設楽ダム予定地周辺の断層・破碎帯をめぐって

(Ⅲ) 本体工事開始直前の国の調査報告書を読む

市 野 和 夫

図3 「図4.1.2 ダムサイト地形区分図」(29頁)

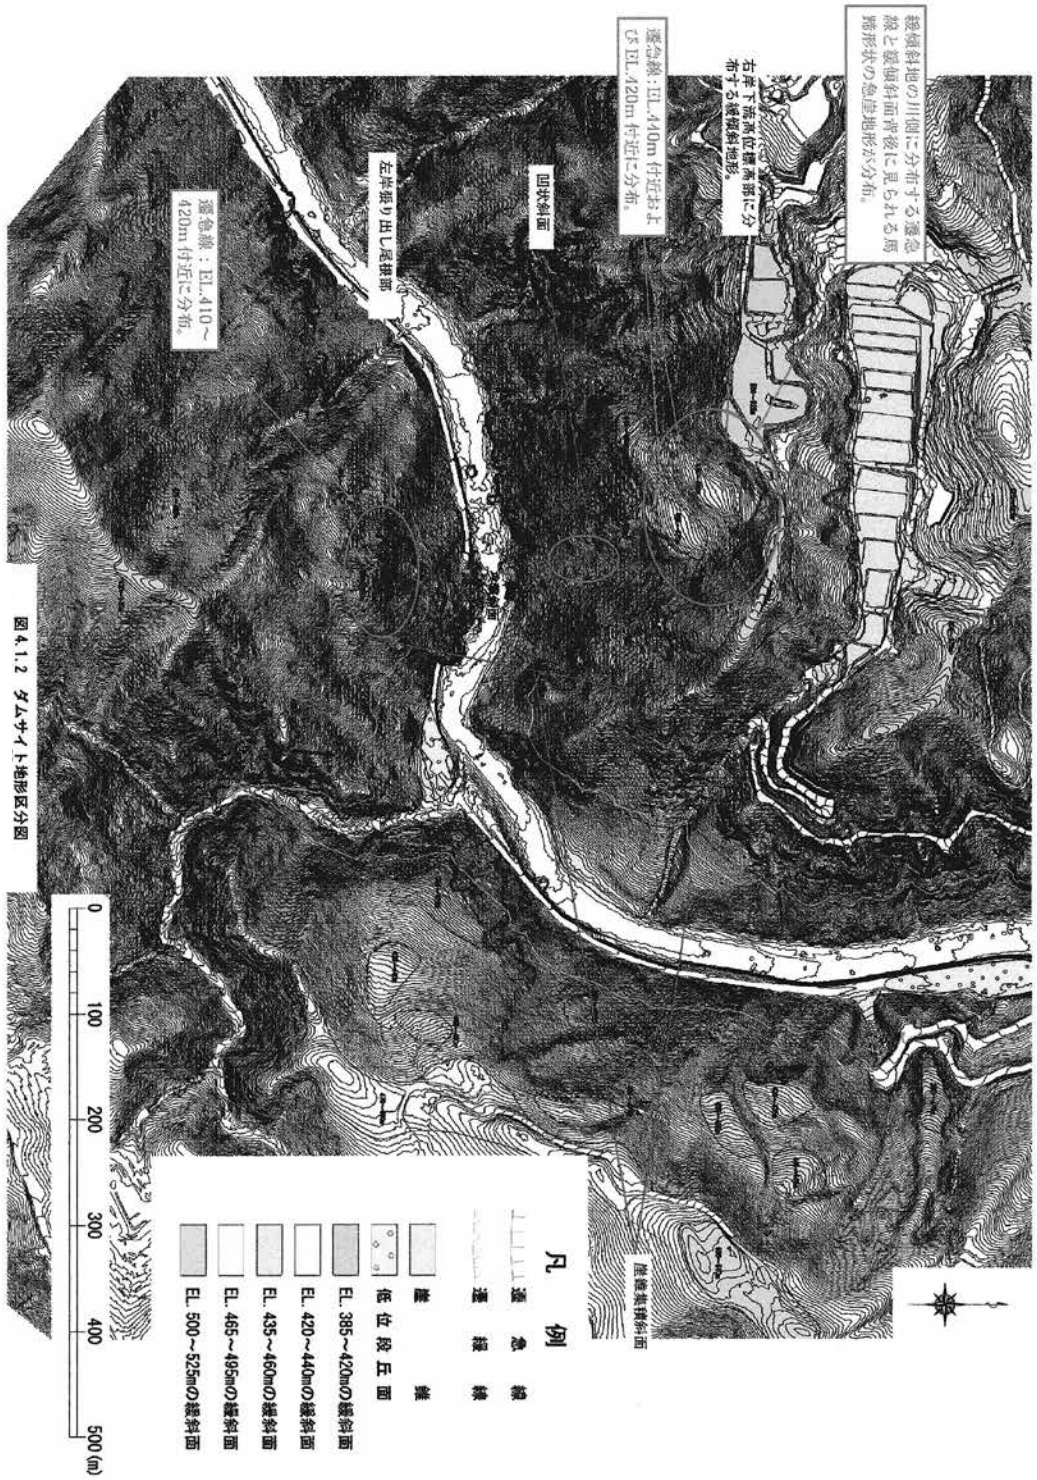
以上のように地形の概要が記述されているが、ダムサイトの近傍（数百メートル程度）のみの地形の把握であり、解析結果を総合的に判断するためにはもう少し広い範囲の地形を把握しておく必要があると思われる。

図5 「図4.18 ダムサイト地質構造と断層（鉛直断面：Y+0.5）」、35頁、断層記号番号を加筆。

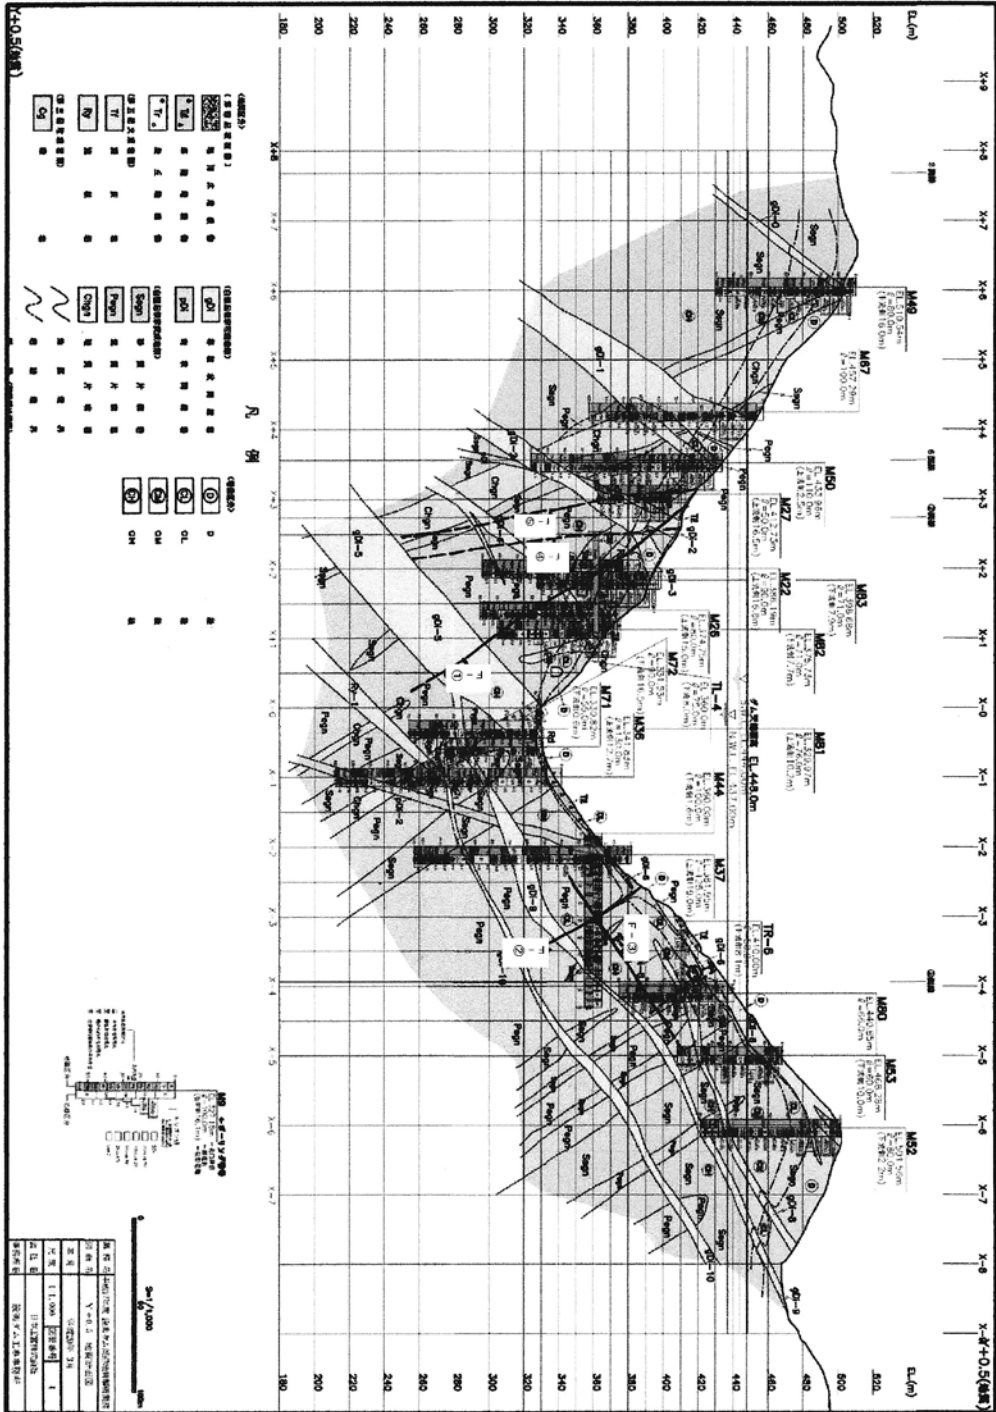
ダムサイトは、第三紀層ではなく、砂質、泥質、珪質と性質の異なる片麻岩（領家変成岩）から成っている。ダムサイト付近の片麻岩の走向は東西方向で北傾斜、すなわち左岸斜面と同方向の傾きで斜面より高角度となっている。

左右両岸とも等粒状閃緑岩の岩脈は南傾斜でいくつかの岩脈がほぼ並行に貫入している。等粒状閃緑岩脈は風化が進んでマサ化（砂状化）している部分がある。右岸斜面では複数の層状の等粒状閃緑岩岩脈が貫入しており、斜面とほぼ同じ傾斜の流れ盤をなす。

断層については、左岸斜面では、断層 F-①が東西走向・北傾斜で斜面の傾きに近く、同じ東西走向の断層 f-④、f-⑤は、より高角度である。

右岸斜面の断層 F-②は東西走向北傾斜で、これと交差する断層 F-③は、南傾斜である。

図6 「図4.1.9 ダムサイトの地質構造と断層(水平断面:EL.360m)」,36頁、断層記号番号を加筆。

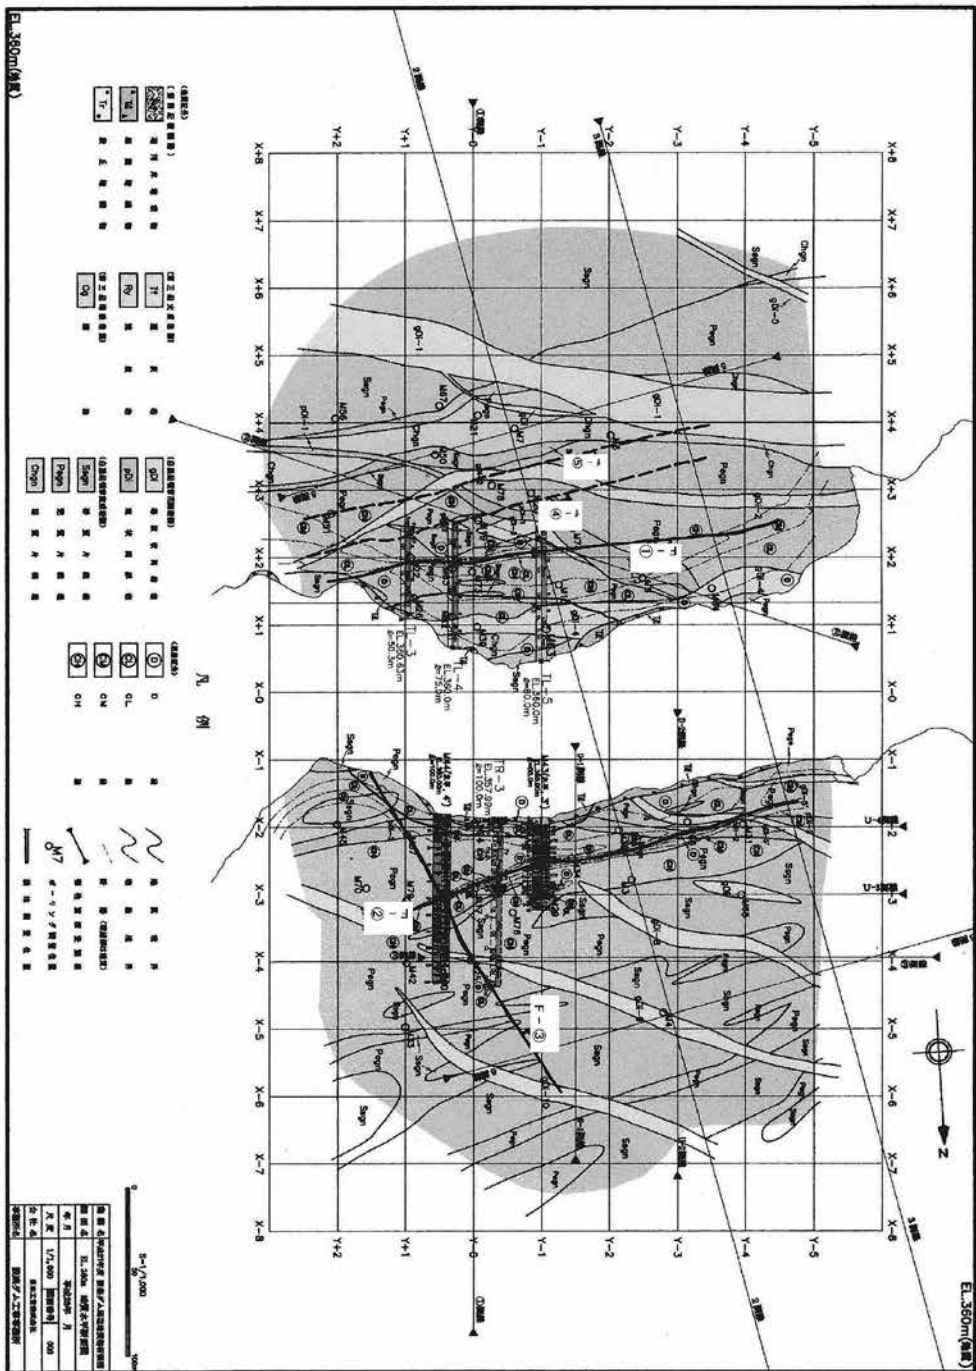
断層 F-①、F-②、f-④、f-⑤の走向は、東西断層系とはいうものの、やや北に向いており、北から東に向かって 70～80 度 (N70-80E) の走向である。寒狭川の流れとほぼ並行しており、ダムサイトを上下流方向に貫いている。

断層 F-③は、北から西に向かって約 25 度 (N25W) の走向で、北西-南東走向である。図 4.1.7 においてダムサイト直上流部右岸斜面の地表でほぼ南北の向きに描かれている F-③断層が、堤体^(注3)の真下を切断することはこの 4.1.8 図を見れば明らかである。

「4.1.4 ダムサイトの断層」の本文 33 ページ、および図 4.1.7 において、F-③の走向が「NE-SW」と記されているが、図 4.1.9 の F-③図に基づけば、F-③の走向は「NW-SE」と記述されなければならない。

図7 「平成27年度設楽ダム周辺地質解析業務報告書【図面集・写真集編】図Y+0.5」、断層記号番号と平成20年度報告書の断層F-3を加筆。

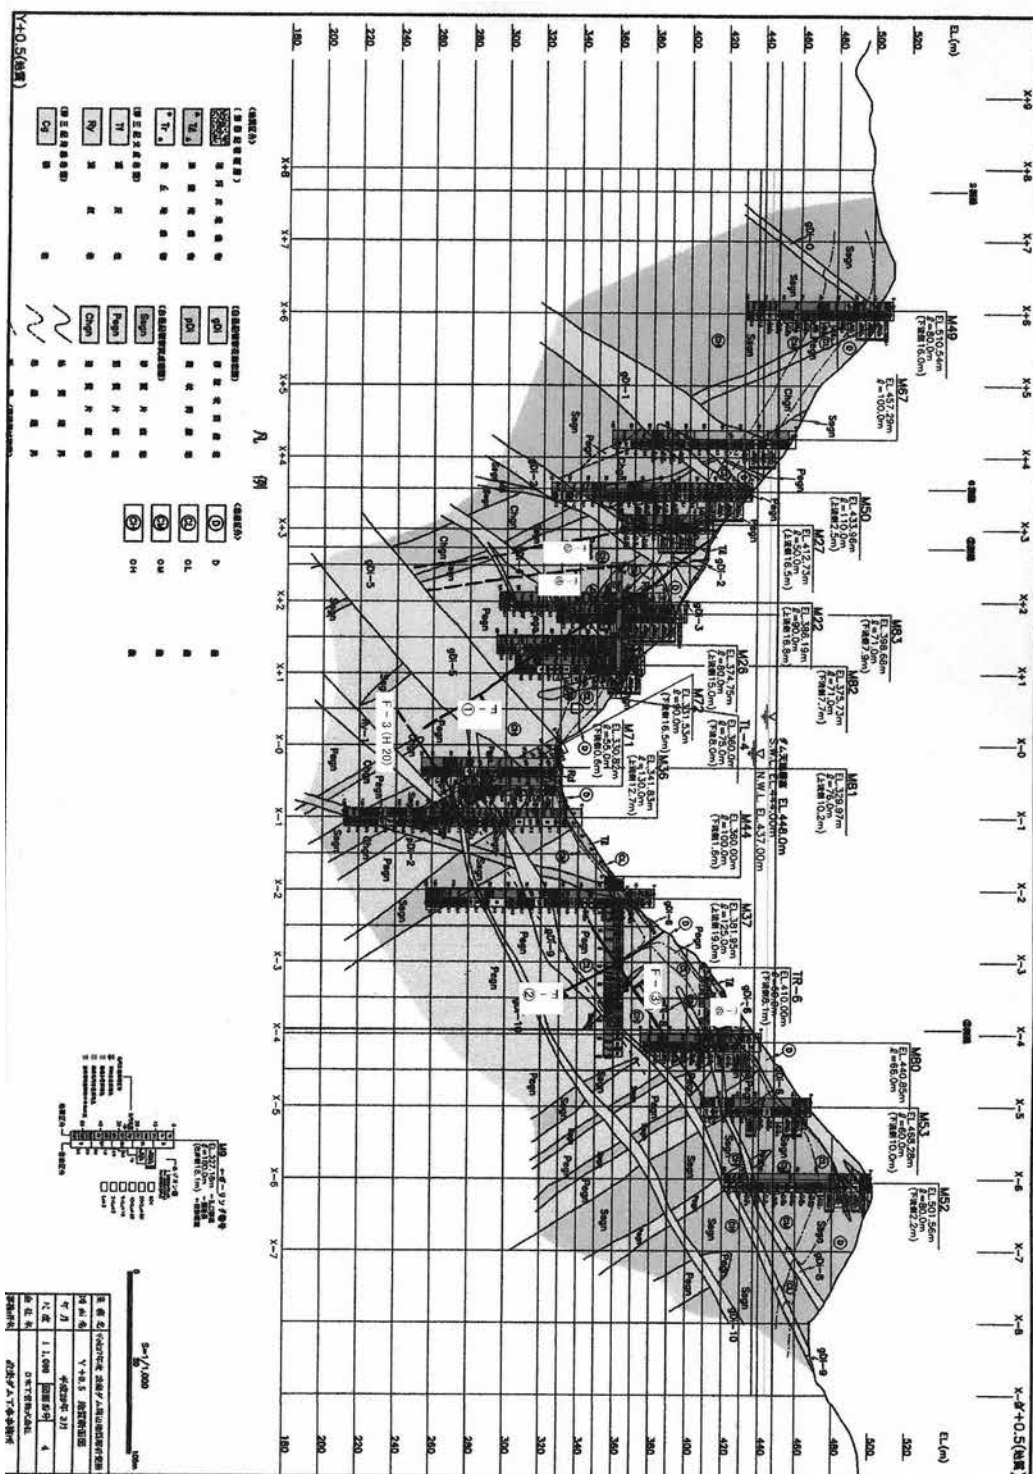
平成 27 年度設楽ダム周辺地質解析業務報告書は二編からなっており、【図面集・写真集編】の 165 頁に“Y+1 地質断面図”、166 頁に“Y+0.5 地質断面図”が収められている。これらの図の河床部の深度 90～70m ほどのところに断層線が引かれている。これらの図には、その線について何の説明もつけられていないが、これは、平成 14 年度の M40 孔、M41 孔ボーリング調査によって確認された^(注5)もので、平成 20 年度設楽ダム地質総合解析業務報告書(平成 21 年 3 月)^(注6)の(457)頁に「F-3 断層」として丸 1 ページにわたる記載がある。その記載によれば、その走向は N60～70W、傾斜は 40～50S 程度である。平成 20 年度報告書では、「地表付近まで連続する可能性は極めて少ない」と判断していることを強調している。この時点では、ダムサイトには下流 TR-1 坑で確認された低角度の断層 F-2 のみが知られており、F-2 についても連続性は認められないとの判断がされていた。ダムサイトには建設に支障のあるような断層は存在しないことになっていたのである。

在も初めて明らかにされたことから、以前に見つかった F-2 や F-3 断層についても、あらためて精度の高い調査をする必要があると思われる。

平成 27 年度報告書の“Y+1 地質断面図”、“Y+0.5 地質断面図”には、F-③断層と(平成 20 年度報告書の) F-3 断層に相当する断層が共に描かれているので、F-3 断層を右岸側の F-③断層の方向に延長してみると、F-③より 30m 程度深い位置となる。つまり、F-③断層の下には、似た傾向の断層が存在する可能性が高いと思われる。仮に F-3 断層が右岸の浅部まで連続していなくとも、堤体の真下を切る下流側に傾斜した断層が河床部から右岸にかけて少なくとも 2 本あって、F-③断層については連続性がよいのである。以前に問題なしとしていた F-3 断層も、F-③断層と合わせた効果を検討してみる必要があるだろう。
